# MCK0590 und MCK0592

## NEUER KETTENSPELLER

Eine neue Version des in den Bausätzen MCK0590 und MCK0592 enthaltenen Kettenspanners ist verfügbar.

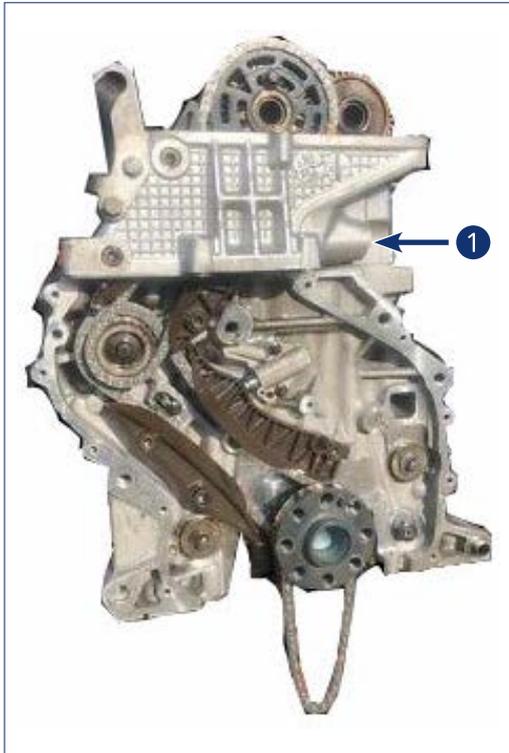
Der bisherige Spanner, Teilenummer **OE 11317797901** (Schaftlänge 63 mm, Gesamtlänge 86 mm) wurde durch eine neue Version, Teilenummer **OE 11318586699** (Schaftlänge 66 mm, Gesamtlänge 90 mm) ersetzt.

Es gibt zwei Unterschiede zwischen den Versionen:

1. Der Gewindeteil (M22 x 1,5 mm) wurde verlängert und reicht nun bis zum Ende der Welle.
2. Der Stößel ist länger (nur wenige Millimeter).

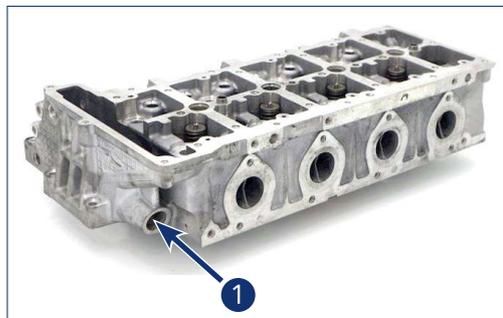
**Bei einer begrenzten Anzahl von Fahrzeugen,** erfordert diese Längenabweichung der Gewindewelle eine Änderung des Gehäuses am Kopf.

Diese Änderung ist erforderlich, um den Kettenspanner korrekt montieren zu können. Dieses Bild zeigt das Gehäuse des Kettenspanners am Kopf.

Für den Fall, dass beim Einbau in den Kopf die Basis des Kettenspanners (neue Version) herausragt, ist es notwendig, das Gehäuse zu modifizieren, indem das Gewinde verlängert wird.

Im Folgenden werden die Arbeitsschritte beschrieben, die für die Durchführung der notwendigen Änderungen erforderlich sind:

- Verwenden Sie ein Gewindeschneidwerkzeug mit den folgenden Eigenschaften: M22 x 1,5 mm.
- Planen Sie die Bohrung neu, indem Sie das Gewinde über die gesamte Länge der Bohrung verlängern (das Gewinde muss von einem Ende zum anderen reichen).
- Entfernen Sie alle Späne aus dem Gewinde und reinigen Sie den Kopf sorgfältig.
- Setzen Sie den Spanner wieder ein und prüfen Sie, ob sich die Flächen koppeln.
- Ziehen Sie den Spanner mit 70 Nm an.

Reinigen Sie abschließend sorgfältig die Oberflächen, um sicherzustellen, dass keine Verunreinigungen in den Motor gelangen können.
